大洗研究所(北地区)
核燃料物質使用施設等保安規定
の変更内容について
-ホットラボ施設に係る変更-

令和4年6月24日
国立研究開発法人日本原子力研究開発機構
材料試験炉部

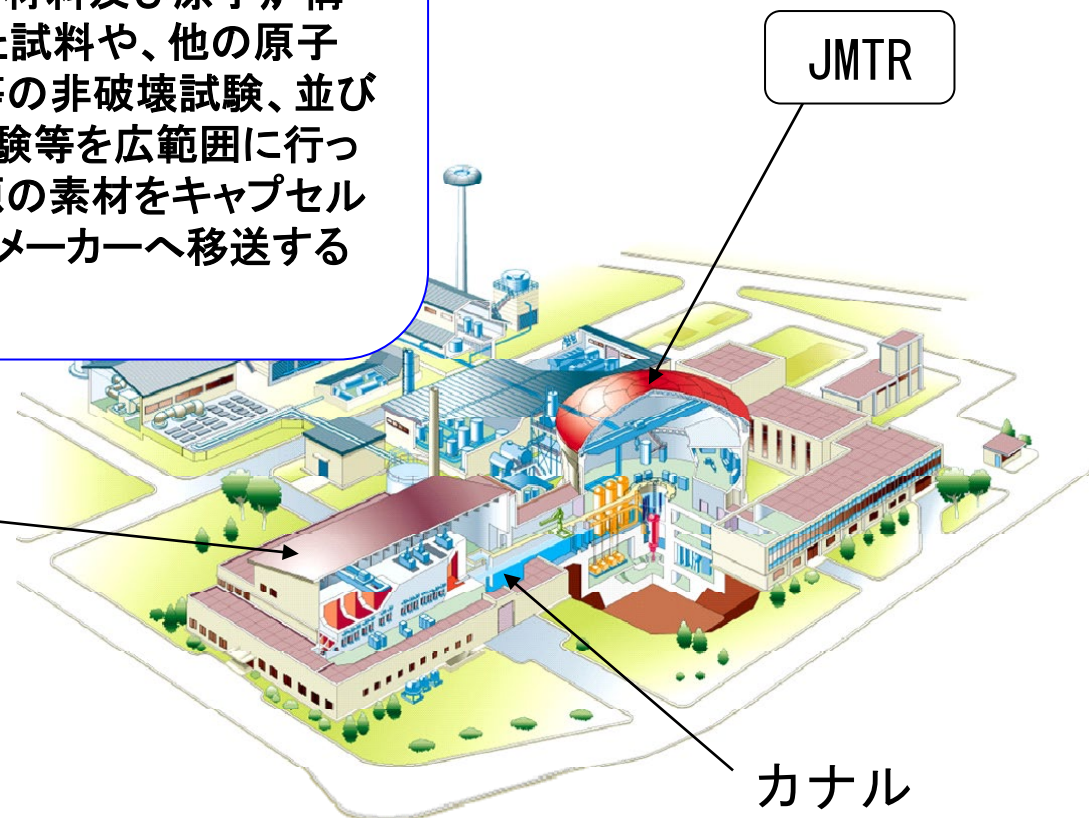
(4) 核燃料物質使用変更許可との整合による部屋名の変更及びグローブボックスの削除

核燃料物質使用変更許可申請書 大洗研究所(北地区) (施設編)ホットラボ(施設番号2)の図7-1 ホットラボ1階平面図との記載の整合を図るため以下の変更を行った。

- ・第6編別図(その1)「ホットラボ1階平面図」

「Be特性試験室」を「微細組織解析室」に名称変更及びグローブボックス「No.1、No.2,3、No.4、No.5、No.6」の記載を削除した。
